**Asunto: Alegaciones al parque eólico Aguayo 5 de 50 MW
y su infraestructura de evacuación**

En relación con el anuncio de Información pública de solicitud de autorización administrativa previa y emisión de declaración de impacto ambiental del anteproyecto del parque eólico Aguayo 5 de 50 MW y su infraestructura de evacuación, en los términos municipales de Santiurde de Toranzo, Villacarriedo, Vega de Pas, Villafufre, Corvera de Toranzo, Arenas de Iguña y Molledo promovido por la empresa Generadora Eléctrica Verde III, S.L y con expediente núm. EOL-33-2020, comparezco y formulo las siguientes **ALEGACIONES**:

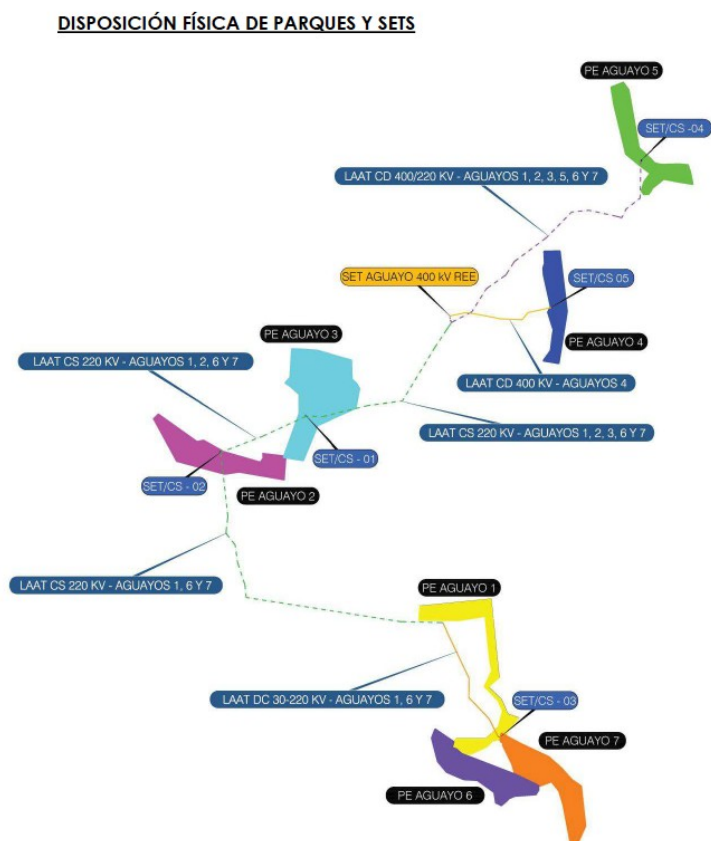
Dado que el **parque eólico “Aguayo 5” comparte con los parques eólico “Aguayo 1”, “Aguayo 2”, “Aguayo 3”, “Aguayo 4”, “Aguayo 6” y “Aguayo 7”,** las Subestación Eléctrica “SET/CS-01”, “SET/CS-02”, “SET/CS-03”, “SET/CS-04”, “SET/CS-05” y 6 líneas de alta tensión tal y como se muestra en el esquema de la izquierda, —*“Aguayo 1”, “Aguayo 2”, “Aguayo 3”, “Aguayo 4”, “Aguayo 5”, “Aguayo 6” y “Aguayo 7”, constituyen un **parque eólico único de 350 MW de potencia eléctrica instalada**. Teniendo en cuenta que el EsIA presentado por el promotor se refiere exclusivamente al parque eólico “Aguayo 5” y no integra el conjunto de dichos elementos e infraestructuras, circunscribiendo la descripción estudio a un único proyecto, se considera que la valoración de los impactos

practicada resulta sesgada y, a todas luces, incompleta. La omisión de la descripción de los elementos e infraestructuras del resto de parques eólicos del complejo de producción energética, así como de la valoración de sus impactos, imposibilitan, al contrario de lo que hace el EsIA, la obtención de conclusiones certeras de la magnitud y complejidad de los efectos adversos sobre los diferentes factores ambientales, culturales y sociales.

Por lo tanto, debería de haberse elaborado un único Estudio de Impacto Ambiental para el conjunto de los proyectos citados y realizarse la evaluación de impacto ambiental de manera conjunta.
